## **Geotechnische Stellungnahme**

**Strecke 5320 Nürnberg – Treuchtlingen  
EÜ Entengraben km 54,409 und Überwerfungsbauwerk km 54,410**

**Standicherheit Dämme Neubaubereich und Anschlussdämme**

**Projektnummer U-SD02012**

Abbildung 3 – Auszug aus /U 12/ - Baufeld Überführungsbauwerk

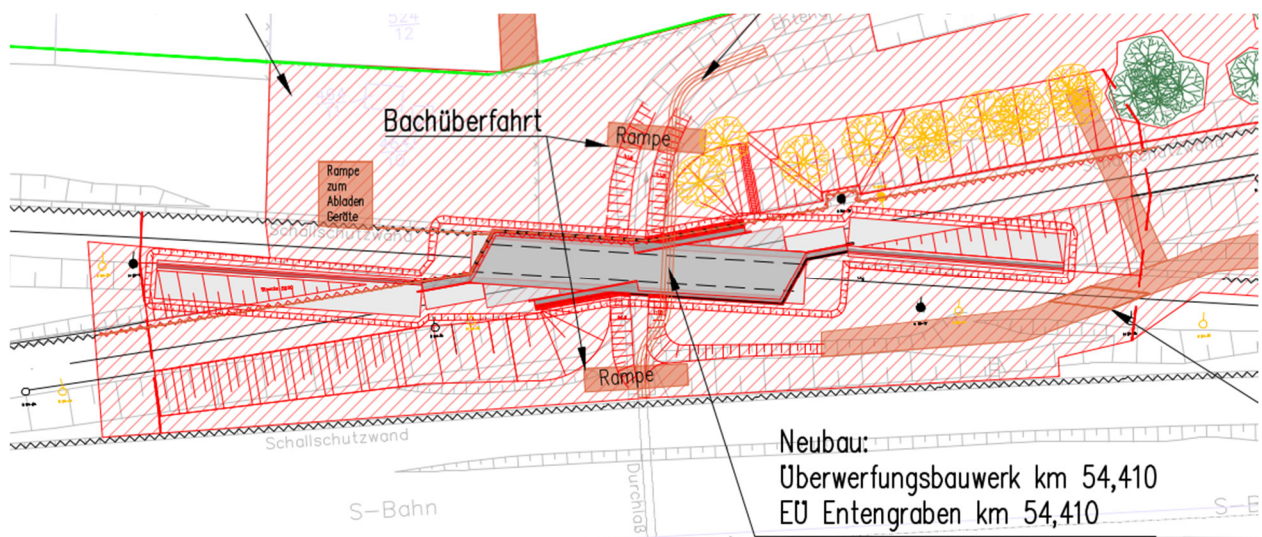
zu (2) *Technische Empfehlungen zu Alternativen von Verbauten bzw. Dammverbreiterungen wie z.B. Dammsicherungen/Dammstabilisierungen (insbesondere im Bereich der Baustraßen und Baumschutzmaßnahmen, nordwestlich des Bauwerks)*

Das unmittelbare Baufeld erstreckt sich inklusive der Baugrubenböschungen zum Bestandsdamm entlang der Strecke 5320 von Treuchtlingen bis etwa km 54+320 nach Süden bzw. bis etwa km 54+495 nach Norden.

Der Damm im Nordwesten des Baufeldes ist stärker bewaldet. Die Bäume sollen, falls technisch möglich eventuell erhalten bleiben.

Nach dem Bestandsvermessungsplan /U 7/ besitzt die Bestandsböschung im Nordwesten eine Höhe von ca. 6,5 bis 7 m (Dammfuß – SOK) und eine Böschungsneigung von etwa 1 : 1,2. D. h. die Böschung ist im Bestand deutlich steiler als die Regelneigung nach Ril 836.4102 bzw. 836.4102A01 /U 24/. Die Standsicherheit für die Bemessungssituation BS-P nach DIN 1054:2010 kann für das anstehende, locker gelagerte, überwiegend sandige Dammmaterial nicht nachgewiesen werden.

Zur Erhöhung der Standsicherheit wären nach Ril 836.4102A01 /U 24/ z. B. Erdbetonstützscheiben oder Vernagelungen auszuführen. Für diese Maßnahmen wäre jedoch eine Rodung der Bäume zwingend erforderlich.

Grundsätzlich könnte die Baugrube im nordwestlichen Bereich teilweise durch Einbau einer in die Baugrube abgesteiften Spundwand im Bereich des nordwestlichen Böschungskopfes gesichert werden. Hierdurch wird jedoch die übersteile Böschung nicht dauerhaft gesichert, so dass weiterhin die oben beschriebenen Maßnahmen erforderlich wären.

Insgesamt sollten die Anschlussböschungen im Neubaubereich neu aufgebaut werden. Hierbei werden bei Beachtung der Vorgaben der Ril 836.4102 bzw. 836.4102A01 /U 24/ dauerhaft stand-sichere Dammbauwerk erzielt. Die Regelneigungen in Abhängigkeit vom Dammbaumaterial zeigt die nachfolgende Abbildung:

Die Standsicherheit der neuen Böschungen ist für das gewählte Dammbaumaterial im Zuge der weiteren Planungen nachzuweisen. Hierzu sind entsprechende Querprofile zur Verfügung zu stellen. Sollen z. B. aus Platzgründen steilere Böschungsneigungen gewählt werden, so sind diese ebenfalls erdstatisch nachzuweisen. Gegebenenfalls werden hierzu Zusatzmaßnahmen wie z. B. Bewehrungen mit Geogittern o. ä. erforderlich.

Abbildung 5 - Profil 11 aus /U 6/

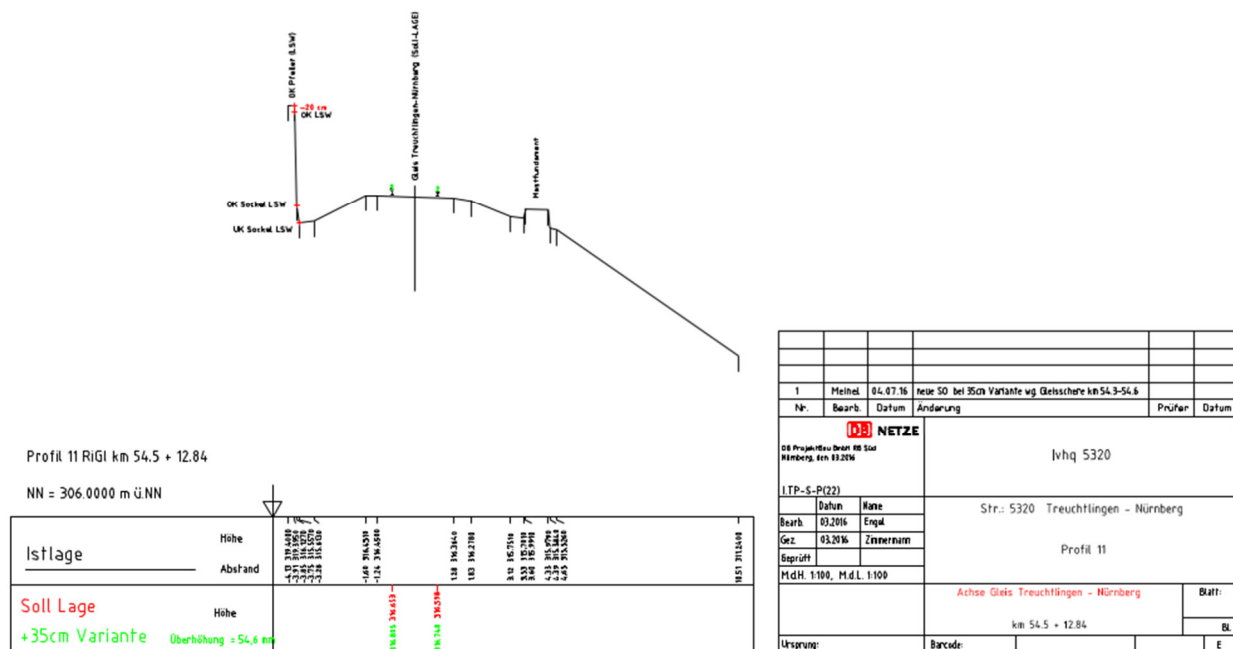
zu (3) *Nachweis der Standsicherheit des bestehenden Dammes im Anschlussbereich an den Neubaubereich des Dammes. In Abhängigkeit der möglichen Positionierung des Übergangs sind ggf. mehrere Bereiche zu beurteilen, vgl. z. B. aktuelle Planung vs. Verlängerung des Neubaubereichs Damm bis Ende STW bzw. Verlängerung des Neubaubereichs Damm bis Ende Baubereich.*

Im **Anschluss an den Neubaubereich liegt im Norden** das Profil 11 bei ca. km 54,513 aus einer Bestandsvermessung im Jahr 2016 /U 6/ vor, siehe nachfolgende Abbildung.

Im Querprofil fehlt der westliche Teil der Bestandsböschung sowie beidseits das Profil des Geländes westlich und östlich des Dammfußes. Für eine **überschlägige** Standsicherheitsberechnung wurde der Bereich westlich und östlich des Dammfußes mit den Lage- und Höhenangaben im Bestandsplan /U 7/ soweit möglich ergänzt, siehe Anlage 5.

Der Bestandsdamm besitzt bei km 54,513 auf der Westseite eine Höhe von ca. 6,8 m (Dammfuß bis SO) und eine Böschungsneigung von ca. 1 : 1,43, auf der Ostseite eine Höhe von ca. 5,6 m und eine Böschungsneigung von ca. 1 : 1,48.

Eine überschlägige Standsicherheitsberechnung mit GGU Stability /U 27/ für die Bemessungssituation BS-P nach DIN 1054:2010 mit:

- Schichtaufbau nach den Aufschlüssen KRB/DPH2 und KRB/DPH 3
- charakteristischen Bodenkennwerten aus dem Geotechnischen Bericht /U 12/ (siehe Kapitel 2.3, Abbildung 1), jeweils untere und obere Grenze der Kennwerte
- charakteristischer Verkehrslast von 52 kN/m<sup>2</sup> (Ersatzstreifenlast nach Ril 836.2001)
- Grundwasserstand in Höhe des Bemessungswasserstands bei 409,30 mNHN gemäß Hydrogeologischem Bericht /U 16/

ergibt Ausnutzungsgrade von (siehe Anlage 5):

- Westseite Böschung  $\mu = 1,08 / 0,99$  (untere / obere Grenze Kennwerte nach /U 12/)
- Ostseite Böschung  $\mu = 1,02 / 0,92$  (untere / obere Grenze Kennwerte nach /U 12/)

Die Standsicherheit der Dammböschungen lässt sich für den modellierten Querschnitt mit den charakteristischen Bodenkennwerten an der oberen Grenze nach /U 12/ **nachweisen**, mit den Kennwerten an der unteren Grenze (knapp) **nicht**.

**Zusammenfassend lässt sich für die Anschlussböschungen nördlich und südlich des Neubereichs anmerken, dass für eine zutreffende Beurteilung insbesondere im Bereich südlich des Baufeldes Querprofile aus einer aktuellen Aufnahme des Bestands erforderlich sind. Sanierungsvorschläge können sinnvoll erst nach Vorliegen dieser Querprofile gemacht werden.**

Abbildung 6 – Profil 5 aus /U 6/

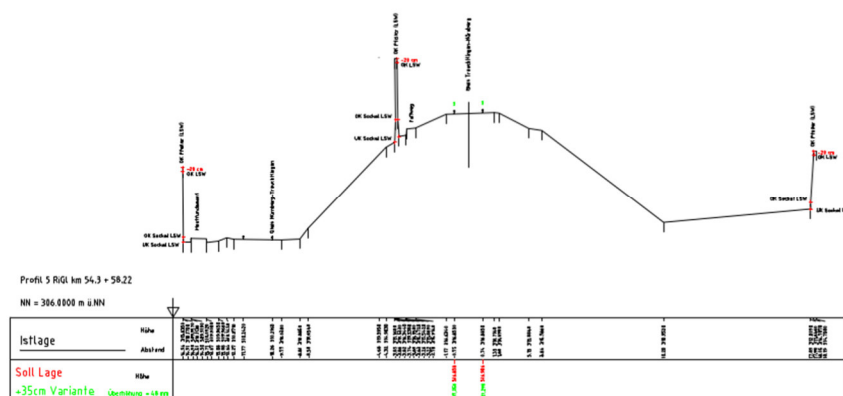
**Südlich des Neubaubereichs** liegt kein Querprofil vor. Auf der sicheren Seite wird für die Stand-sicherheitsbeurteilung das Profil 11 aus /U 6/ bei ca. km 54,358 verwendet, siehe Abbildung un-ten. Das Profil befindet sich noch im Neubaubereich. Richtung Süden nehmen die Dammhöhen nach /U 7/ ab.

Der Bestandsdamm besitzt auf der Westseite eine Höhe von ca. 6,8 m (Dammfuß bis SO) und eine Böschungsneigung von ca. 1 : 1,04, auf der Ostseite eine Höhe von ca. 6,0 m und eine Böschungsneigung von ca. 1 : 1,32.

Eine überschlägige Standsicherheitsberechnung mit GGU Stability /U 27/ für die Bemessungssituation BS-P nach DIN 1054:2010 mit:

- Schichtaufbau nach den Aufschlüssen KRB/DPH7, KRB6 und KRB/DPH5
- charakteristischen Bodenkennwerten aus dem Geotechnischen Bericht /U 12/ (siehe Kapitel 2.3, Abbildung 1), jeweils untere und obere Grenze der Kennwerte
- charakteristischer Verkehrslast von 52 kN/m<sup>2</sup> (Ersatzstreifenlast nach Ril 836.2001)
- Grundwasserstand in Höhe des Bemessungswasserstands bei 409,30 mNHN gemäß Hydrogeologischem Bericht /U 16/

ergibt Ausnutzungsgrade von (siehe Anlage 5):

- Westseite Böschung  $\mu = 1,46 / 1,34$  (untere / obere Grenze Kennwerte nach /U 12/)
- Ostseite Böschung  $\mu = 1,21 / 1,11$  (untere / obere Grenze Kennwerte nach /U 12/)

Die Standsicherheit der Dammböschungen lässt sich für den modellierten Querschnitt mit den charakteristischen Bodenkennwerten sowohl an der oberen Grenze nach /U 12/ als auch an der unteren Grenze **nicht nachweisen**.
